Гинеколошко-акушерска клиника «НАРОДНИ ФРОНТ»
Београд, Краљице Наталије 62.
Тел.: 011/ 2068 395, факс 3610 863
ПИБ: 100219891, МАТИЧНИ БРОЈ: 07035888

Del. broj: O16-1/5-6

PREDMET: Odgovori na pitanja zainteresovanih lica u postupku javne nabavke O16-1 za 2016. god. (radovi)

-*Графички прикази у прилогу-наставку

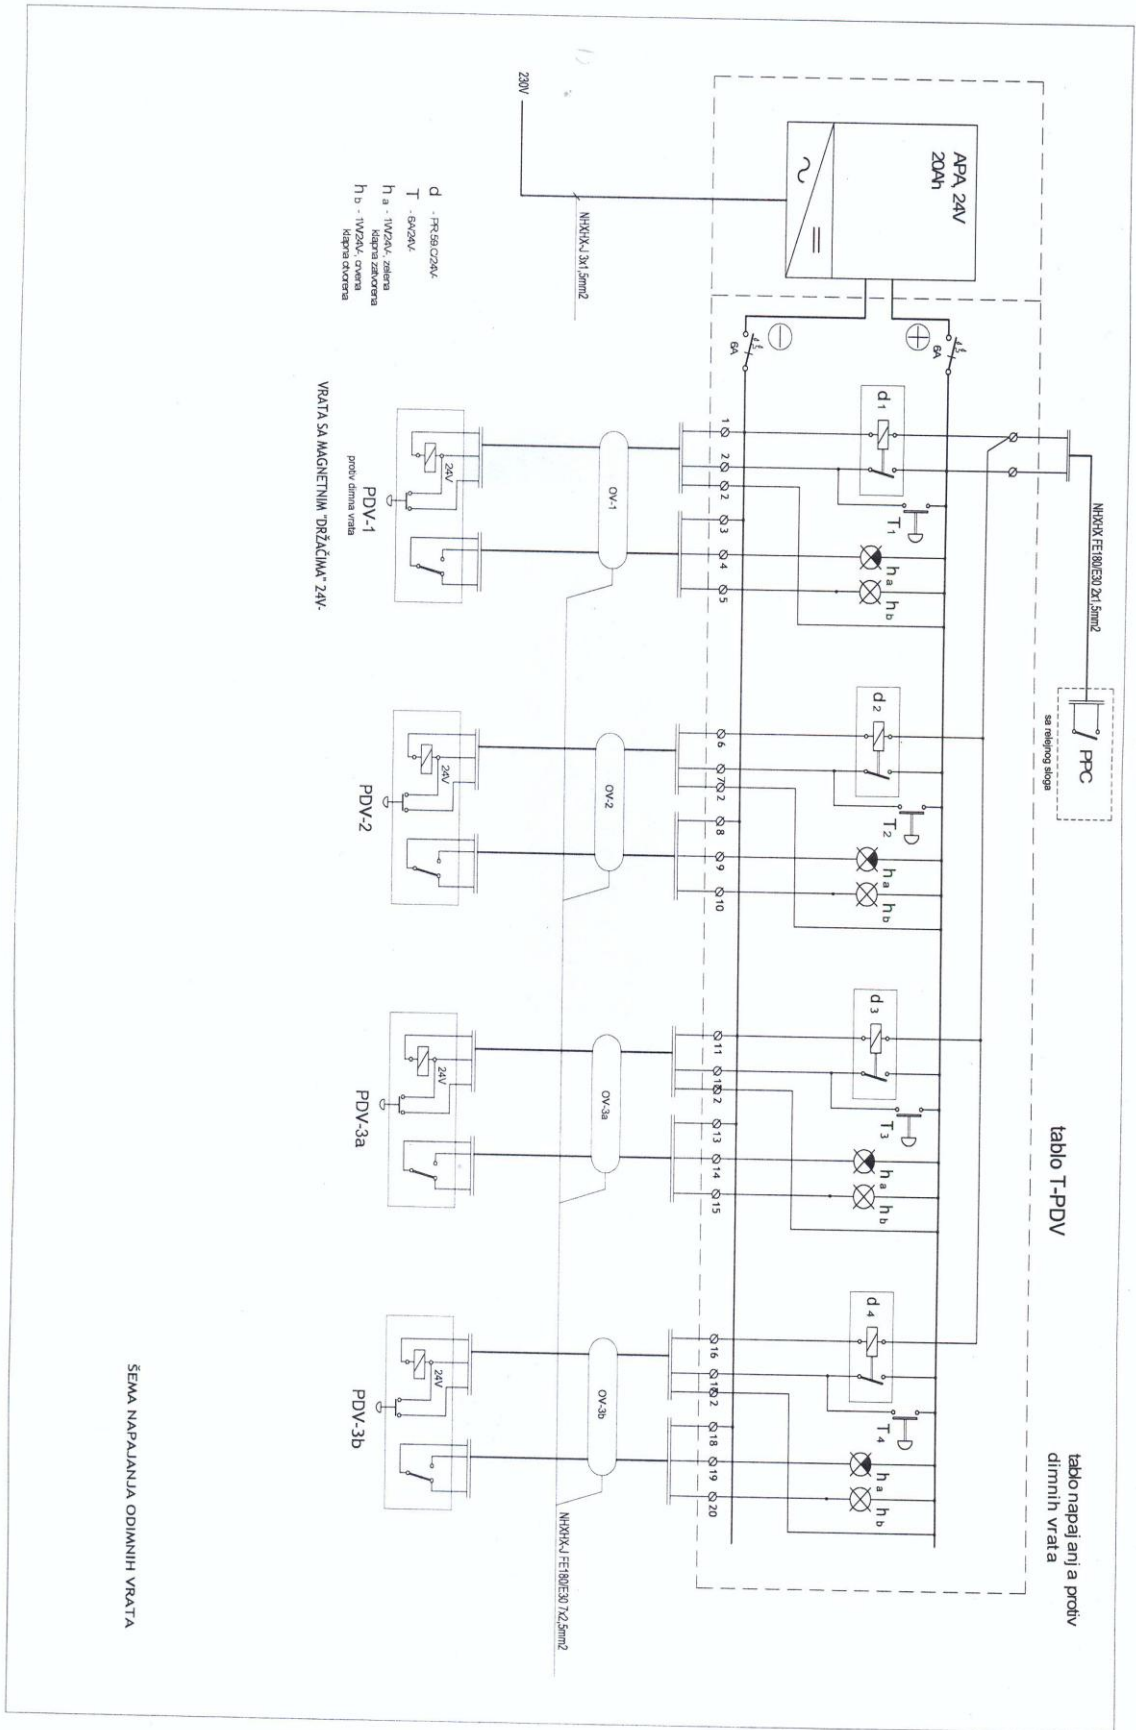
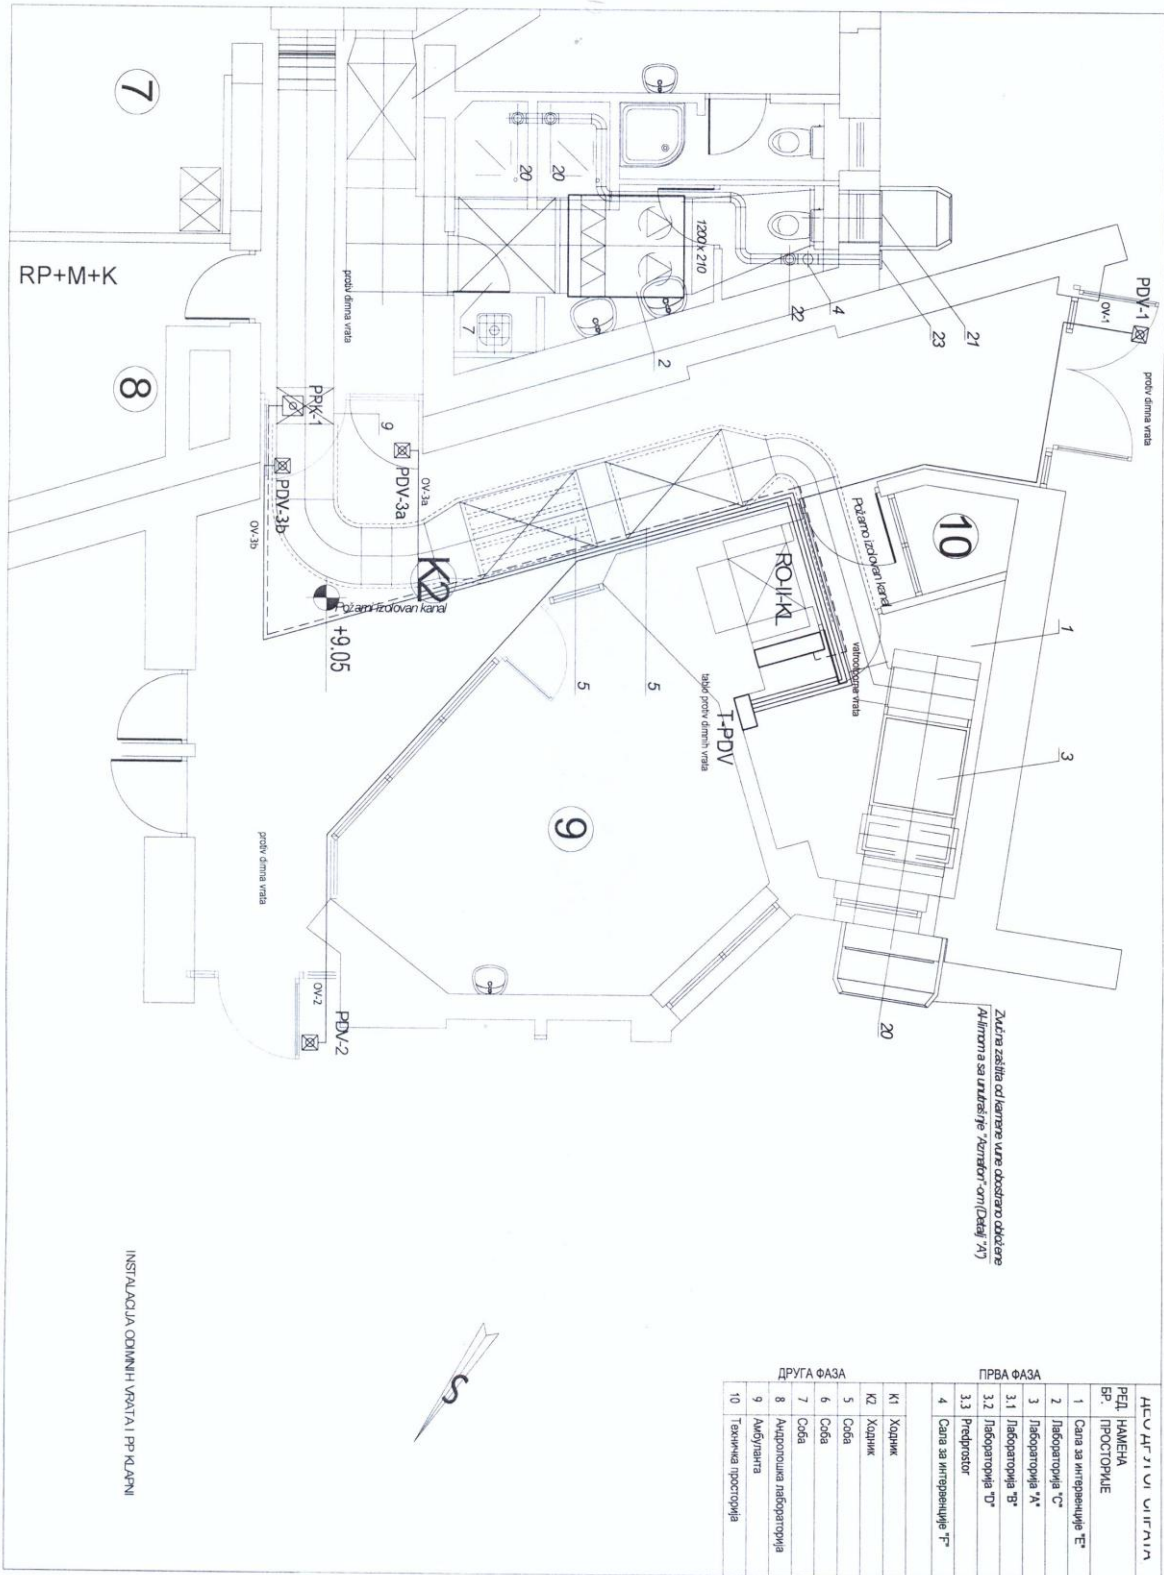
3.4. Ispорука i montaža na zid **tabloa protiv dimnih vrata T-PDV**, sa kućištem od dva puta dekapiranog lima, sa vratima bravom i ključem, obojenog osnovnom i lak bojom, u izvedbi IP54, sa sledećom ugrađenom, povezanom i obeleženom opremom....Na šta se konkretno misli, molim Vas pojasnite-da li je to običan orman iz "nekih" dimnih vrata ili šta???

3.5. Ispорука i montaža neosredno uz tablo odimnih vrata APA uredjaja 24V, 20Ah, za potrebe napajanja istih u slučaju nestanka napona, komplet sa izradom svih el.

povezivanja sa tabloom..... molim Vas da nam pojasnite poziciju, da li tehnički crtež ili proizvođač, izgled u čega se montira itd???

Одговор на питања 4 и 5: **У прилогу су два графичка приказа ове позиције***
